**NOTA TÉCNICA Nº 007-DINFRA/PRODIN/IFAM/2016**

**DA: COMISSÃO DE FISCALIZAÇÃO CONTRATO Nº 03/2015 – LÁBREA.**

**ASS.: ANÁLISE DO PARECER TÉCNICO REFERENTE AO REFORÇO ESTRUTURAL NO GINÁSIO DO CAMPUS LÁBREA.**

**PARECER TÉCNICO  
GINÁSIO POLIESPORTIVO CAMPUS IFAM EM  
LÁBREA-AM**

FIGURA 03 – VBA 13 – PLANTA DE FORMA DO CINTAMENTO

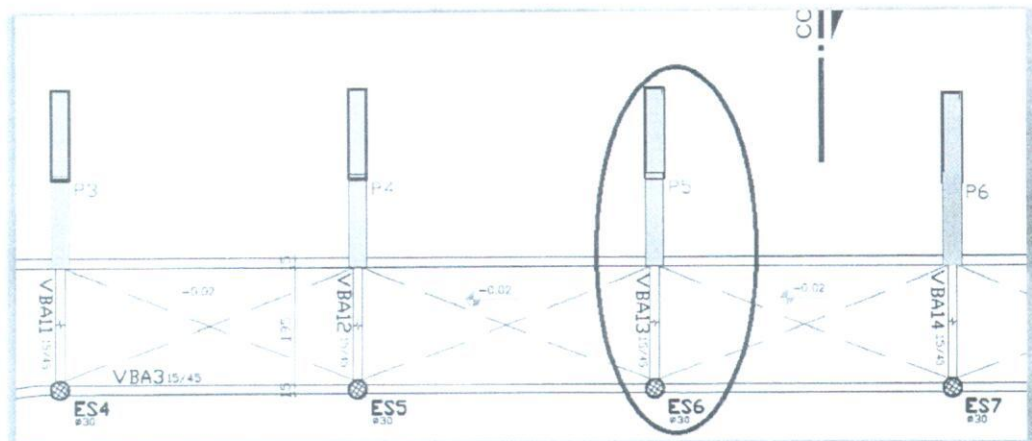
Na análise das vigas, considerou-se o elemento mais desfavorável, ou seja, a viga com maior carregamento, na comparação foi a viga VBA13 15x45cm.

Após análise dos resultados, a área de aço necessária para combater ao momento fletor calculado, corresponde a  $2 \square 8.0$ , armadura especificada no projeto e para o esforço cortante, estribos de  $\square 5.0$  espaçados a cada 20.

FIGURA 07 – EIXO DAS ESTACAS DESLOCADO EM 38cm

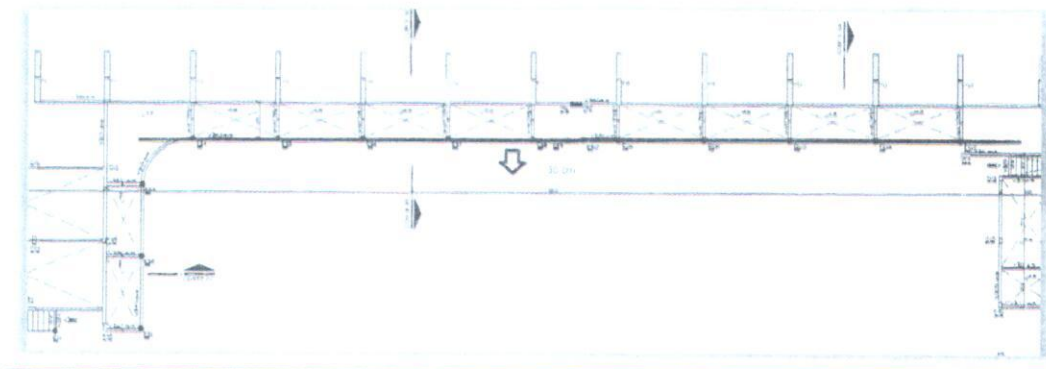
Para esta situação, serão analisadas as vigas que se apoiam nas estacas ES04 a ES15, (VBA11 a VBA 20), após um deslocamento de 38 cm no eixo de locação das referidas estacas, conforme figura abaixo:

Após deslocamento da estaca, a viga VBA11 a VBA 20, sofreram um aumento no vão em 38 cm.

FIGURA 08 – VIGA VBA 13 EM PLANTA APÓS DESLOCAMENTO DA ESTACA

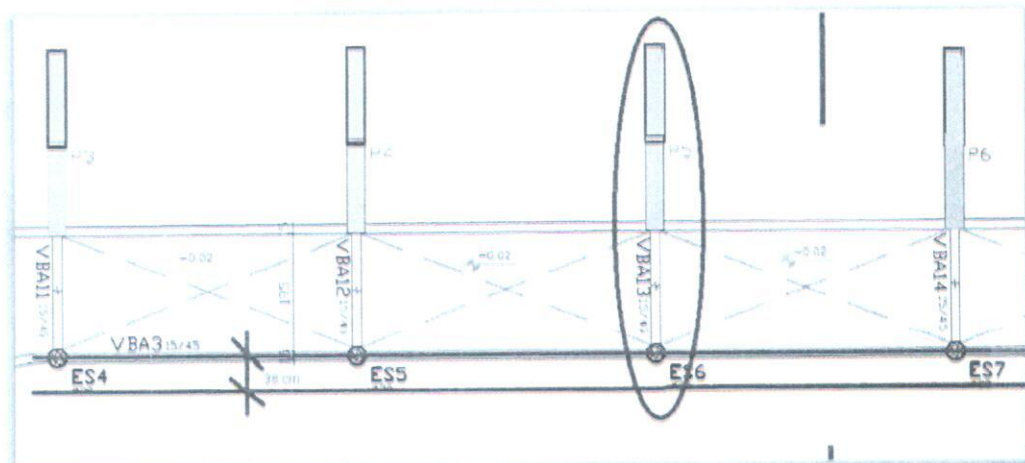
Para a viga VBA13, houve uma mudança no diagrama de carregamento, inicialmente a viga era solicitada somente por carregamento uniformemente distribuído conforme FIGURA 3, com o deslocamento da estaca, além do aumento do vão entre o pilar P5 e a estaca ES6, apareceu uma força concentrada de reação da viga VBA3 (viga que apoia a arquibancada) de 10,7 toneladas, desta forma o diagrama de carregamento tem a seguinte configuração:

FIGURA 09 – DIAGRAMA DE CARREGAMENTO DA VIGA VBA 13 APÓS DESLOCAMENTO DA ESTACA

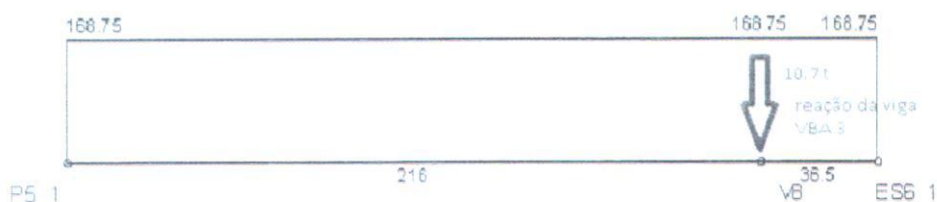
O quadro acima, retrata os resultados obtidos na comparação entre a viga na situação original do projeto com o desempenho após sofrer um deslocamento das estacas. Observa-se um aumento significativo nas suas solicitações, no que concerne nos diagramas de esforço cortante e momento fletor, e a seção de aço necessário para combater os referidos esforço. Nota-se também, aumento significativo na seção de aço para combater as solicitações de projeto.

Na análise realizada, buscou-se responder se a viga VBA13 na situação que foi executada após o deslocamento da estaca em 38 cm, atenderia as solicitação de projeto, os resultados demonstraram que NÃO ATENDE.
